SUSITARIMAS
DĖL 2025 M. RUGPJŪČIO 28 D. KAUNO SAULĖS GIMNAZIJOS, SAVANORIŲ PR. 46,
KAUNE, KAPITALINIO REMONTO RANGOS SUTARTIES NR. BS-62
SĄLYGŲ KEITIMO

DARBŲ PAKEITIMO AKTAS NR. 4

Projekto pavadinimas: Mokyklos pastato Savanorių pr. 46, Kaune, kapitalinio remonto projektas

Pakeitimo nurodymas Nr. 4

LANKSTINIAI L-1, L-2, L-3 M1:20

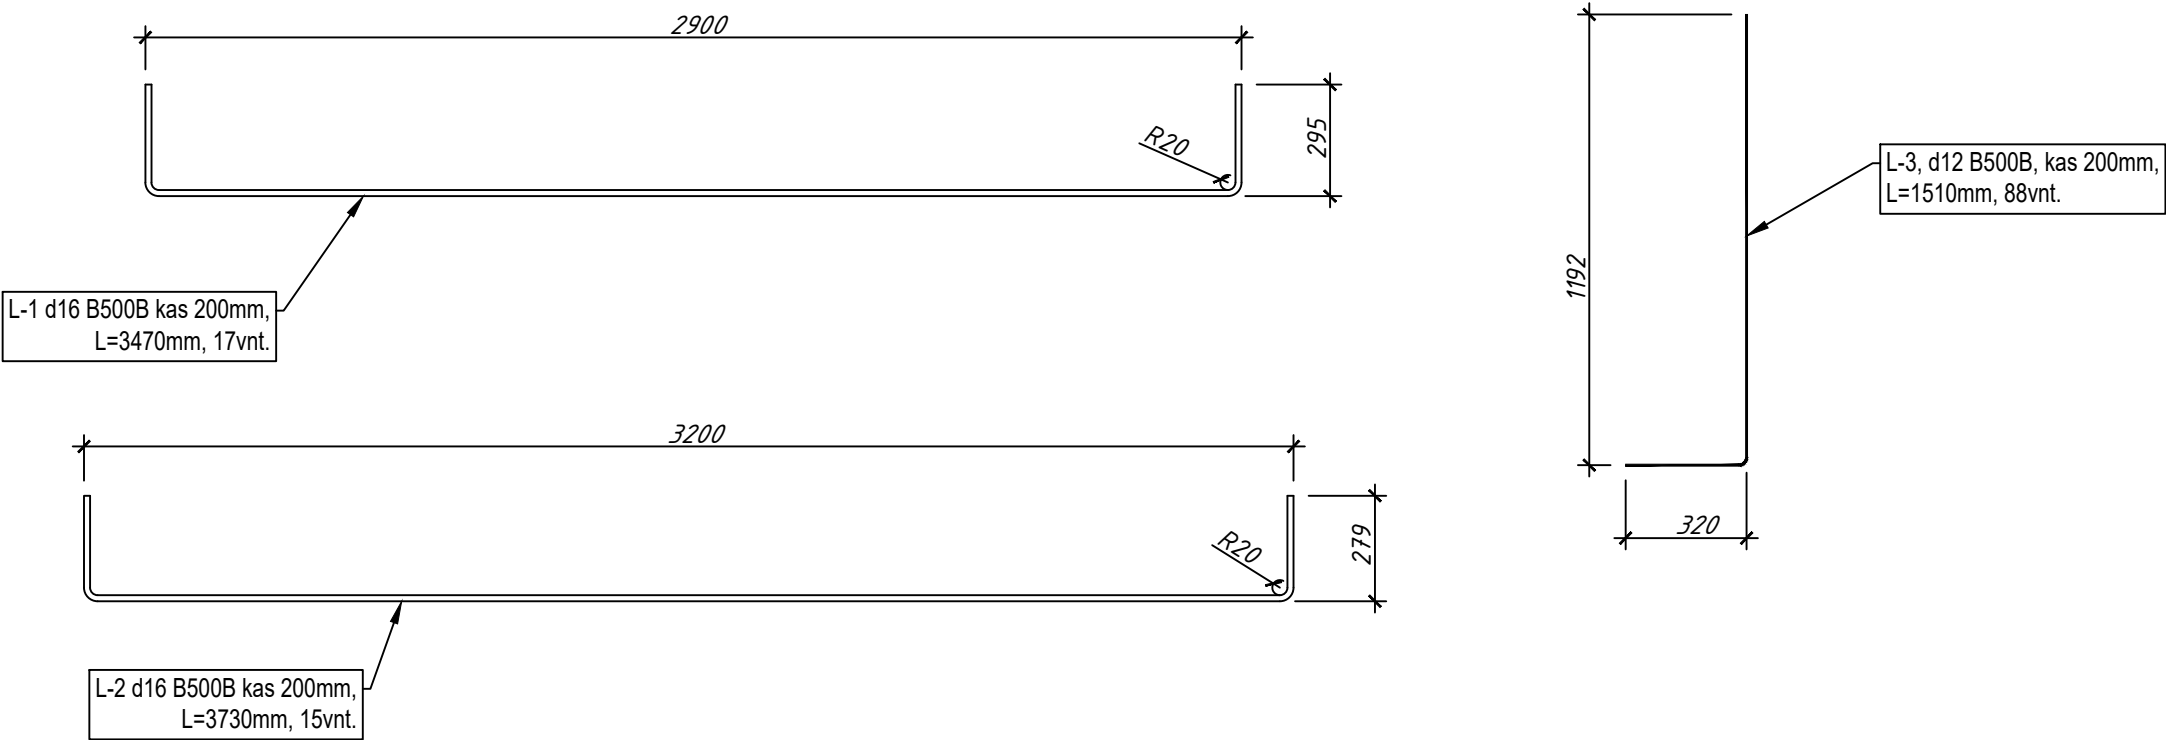
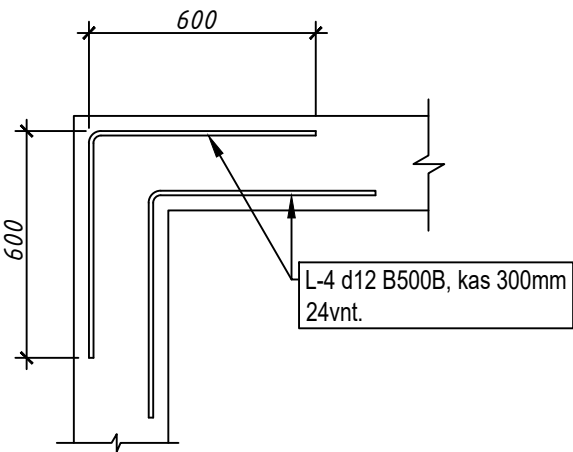
Pasikeitus projektiniam sprendiniui t.y. vietoje spraustinių polių į plokštę bei atitraukiant lifto šachta nuo pastato laikančios sienos atsirado papildomas mūro poreikis. Taip pat dėl pasikeitusios lifto šachtos vietos nuspręsta, kad nėra racionalu pašalinti pilnai perdangos plokščių (nuo sienos iki sienos) todėl siekiant optimizuoti darbų įrengimo laiką atsiranda poreikis atsisakyti dalies darbų t.y. atsisakoma dalies konstrukcijų ardymas, V; VII; VIII; skyriaus perdangos ir grindų remonto darbų, bei dėl aptikto vandens po grindimis Projekto dalyviai konstatuoja, kad Sutarties įgyvendinimui būtina įsigyti laikiną vandens surinkimo/nukreipimo šulinį su vamzdžiu, pamatinės

plokštės įrengimo darbus, bei visos lifto pamato konstrukcijos gruntavimo/hidroizoliavimo darbus, bei dėl atitraukiamos lifto šachtos nuo laikančios pastato sienos papildomą šachtos mūrą iš Rangovo. Pakeitimas turi būti suderintas ir patvirtintas Projekto autoriaus (-ių).

- PASTABOS:
1. Pamatinė plokštė ir lifto šachtos sienutės įrengiamos iš C30/37 W8 betono.
 2. Pamatinės plokštės viršus, šachtos dugnas ir monolitės sienutės padengiamos Drizoro Maxseal Super.
 3. Prieš atliekant mūro darbus privalo būti įrengiama horizontali hidroizoliacija.
 4. Šachtos gylis nuo grindų paviršiaus 1m, pagal pateiktą lifto gamintojo užduotį.
 5. Grindų altitudę tikslinti. Yra neatitikimas lifto gamintojo užduotyje -3,26. Architektūros užduotyje -3,22m.
 6. Pamatinės plokštės įgilinimas į projekcinį gylį galimas tik esant stabiliems moliams, apsaugant nuo išplovimo ir byrėjimo po esamais pamatais.
 7. Esant nestabiliam moliui, reikalinga betonavimo darbus daryti etapais, plokštę sudalinant į tris dalis po 1,1m pločio.

1. Pamatinė plokštė ir lifto šachtos sienutės įrengiamos iš C30/37 W8 betono.
2. Pamatinės plokštės viršus, šachtos dugnas ir monolitės sienutės padengiamos Drizoro Maxseal Super.
3. Prieš atliekant mūro darbus privalo būti įrengiama horizontali hidroizoliacija.
4. Šachtos gylis nuo grindų paviršiaus 1m, pagal pateiktą lifto gamintojo užduotį.
5. Grindų altitudę tikslinti. Yra neatitikimas lifto gamintojo užduotyje -3,26. Architektūros užduotyje -3,22m.
6. Pamatinės plokštės įgilinimas į projektinį gylį galimas tik esant stabiliems moliams, apsaugant nuo išplovimo ir byrėjimo po esamais pamatais.
7. Esant nestabiliam moliui, reikalinga betonavimo darbus daryti etapais, plokštę sudalinant į tris dalis po 1,1m pločio.
